Objet : ANDERLECHT. Rue du Sel / Rue du Gouverneur Nens / Rue des Bassins / Digue du Canal.

Demande de permis portant sur la démolition des immeubles existants sur l'îlot, la réalisation de sept immeubles avec parking souterrain, l'aménagement des abords et la création d'une place publique.

**Avis de la CRMS**

Répartition des différentes fonctions. Image tirée du dossier.

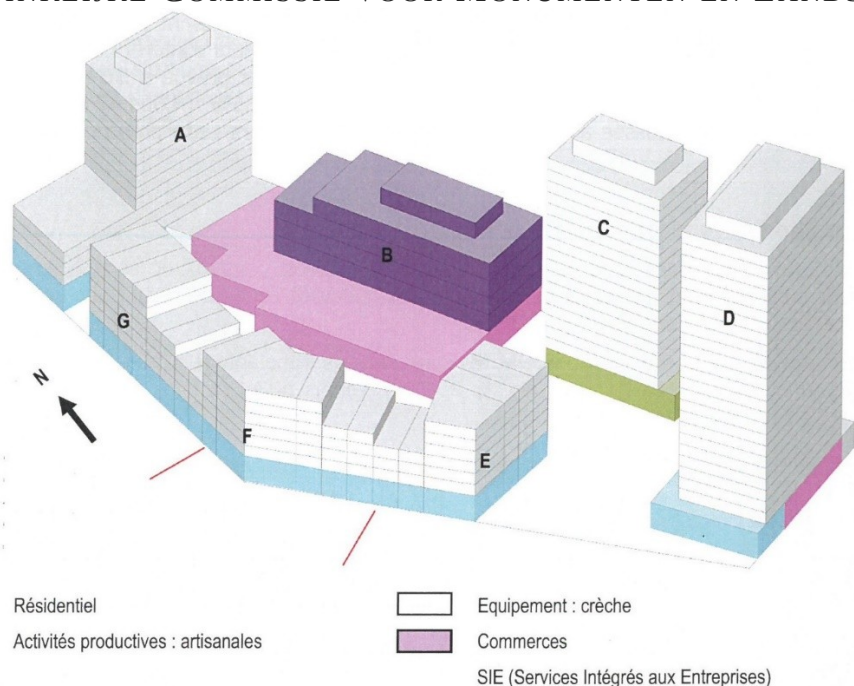
La programmation donne une part prédominante au logement et la fonction économique est réduite à portion congrue : 5% pour l'activité productive de type artisanale et 8 % pour les services intégrés aux entreprises (SIE, soit 13% pour ces deux fonction). Ceci alors que l'activité productive est la caractéristique majeure de cette zone. Cette disproportionnalité renforce la rupture avec le côté industriel historique du quartier et interpelle sur l'affectation en ZEMU du quartier.
